**Avis de la Mission régionale d'autorité environnementale  
de la région Nouvelle-Aquitaine  
sur le projet d'exploitation d'une carrière d'argile à ciel ouvert  
à Vitrac-Saint-Vincent et Cherves-Châtelars (16)**

n°MRAe 2021APNA6

dossier P-2020-10349

**Localisation du projet :** Vitrac-Saint-Vincent et Cherves-Châtelars (16)  
**Maître(s) d'ouvrage(s) :** Terreal (SAS)  
**Avis émis à la demande de l'Autorité décisionnaire :** Préfète de la Charente  
**en date du :** 19 novembre 2020  
**dans le cadre de la procédure d'autorisation :** Autorisation environnementale

*Schéma de principe de gestion des eaux de ruissellement (source : page 227)*

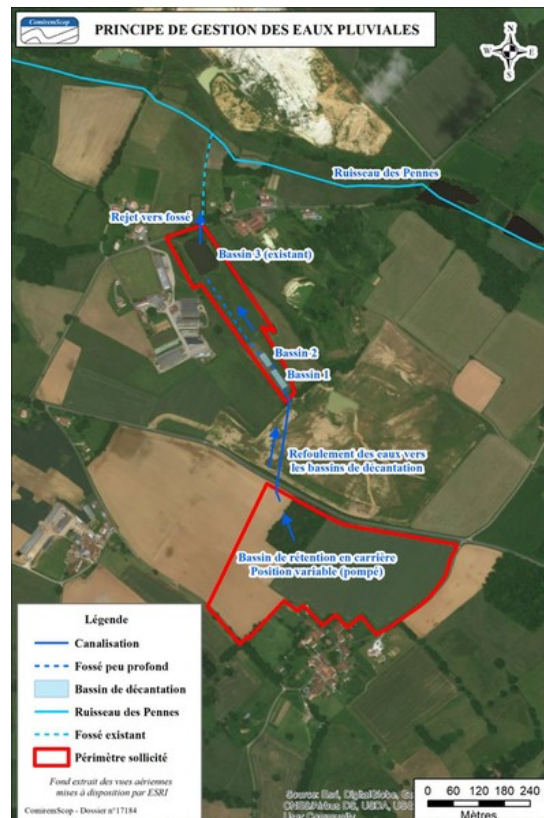
Les eaux de ruissellement de la future zone d'exploitation de la carrière sont actuellement dirigées vers les fossés longeant les voies de communication, au nord, ou vers le talweg à l'est du site puis le ruisseau de Rivallon. L'exploitation nécessitera la rétention et le traitement des eaux de ruissellement chargées en matières en suspension (particules argileuses) avant leur rejet dans le milieu naturel. L'infiltration des eaux dans les horizons argileux étant faible, il convient de prévoir la gestion des eaux pluviales jusqu'à des phénomènes intenses. Afin de se prémunir du départ de fortes charges de matières en suspension lors de ces épisodes, les eaux de ruissellement seront systématiquement collectées au droit des zones découvertes (zone d'extraction) : les eaux s'accumuleront en fond de carrière où un bassin d'au moins 1 000 m<sup>2</sup> sera aménagé puis seront pompées et dirigées vers trois bassins de décantation en série (premier bassin de 700 m<sup>2</sup>, deuxième bassin de 500 m<sup>2</sup> et troisième bassin correspondant à un plan d'eau existant de 3 900 m<sup>25</sup>) au lieu-dit Étamenat au nord de la zone d'extraction. **Il n'est fourni aucun élément dans le dossier concernant les volumes des bassins de décantation et l'adéquation aux volumes ruisselés à décanter et il n'est pas apporté d'éléments justifiant que la nature des matériaux à décanter (des argiles et non des sables) correspond bien au domaine de validité de la formule de Hazen utilisée par le porteur du projet. La MRAe recommande de compléter les dossiers par ces éléments.**

Le bassin de fond de carrière ne sera pas pompé immédiatement en cas de période de précipitations, ce qui permettra d'assurer une première décantation des eaux avant rejet vers les bassins aval. La qualité des eaux rejetées dans le milieu naturel sera contrôlée annuellement lors d'une campagne d'extraction, en aval du regard de fuite. Le maître d'ouvrage attend une conformité des eaux rejetées à la réglementation compte-tenu de son expérience dans le cadre d'exploitation de carrières similaires. Un flocculant et un coagulant pourront être utilisés en cas de mesures de particules argileuses trop fines pour décanter naturellement. Les
